Keuringsverslag van een elektrische laagspanning- en zeer lage spanningsinstallatie

NIET CONFORM

Datum keuring: 15/04/2024

Straatnaam	Rooms-Hofstraat
Huisnummer	3
Busnummer	
Postcode	9320
Gemeente	Erembodegem
Land	België

Afbeelding schakel- en verdeelbord:

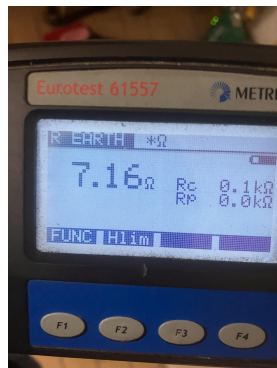
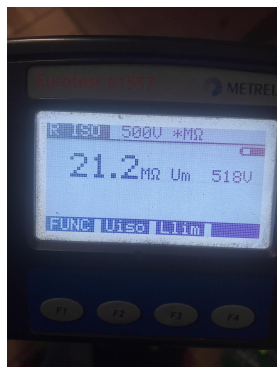
12.03 Eén of meerdere differentieelstroombeschermingsinrichtingen werken niet met testknop en/of stroominjectie. (Boek 1 Onderafdeling 6.5.7.2)

15.02 De aanduiding van de stroomkringen en/of apparatuur, aansluitklemmen, enz dient aangebracht of vervolledigd te worden. (Boek 1 Onderafdeling 3.1.3.1. en 3.1.3.3.A. en 5.1.6.1)

15.09 De genaakbare, naakte onder spanning staande delen zijn onvoldoende afgeschermd. (Boek 1 Afdeling 5.1.4. en 4.2.2.3.)

15.10 Niet gebruikte invoeringen van het verdeelbord zijn niet correct of onvoldoende afgedicht. (Boek 1 Afdeling 5.1.4. en 4.2.2.3.)

15.13 De nominale spanning dient duidelijk vermeld te worden op een oordeelkundig gekozen plaats. (Boek 1 Onderafdeling 3.1.3.3.)

18.09 Bij aansluiting van meeraderige geleiders dient men aangepaste adereindhulzen te gebruiken. (Boek 1 Onderafdeling 5.2.6.1. en 1.4.1.2.)
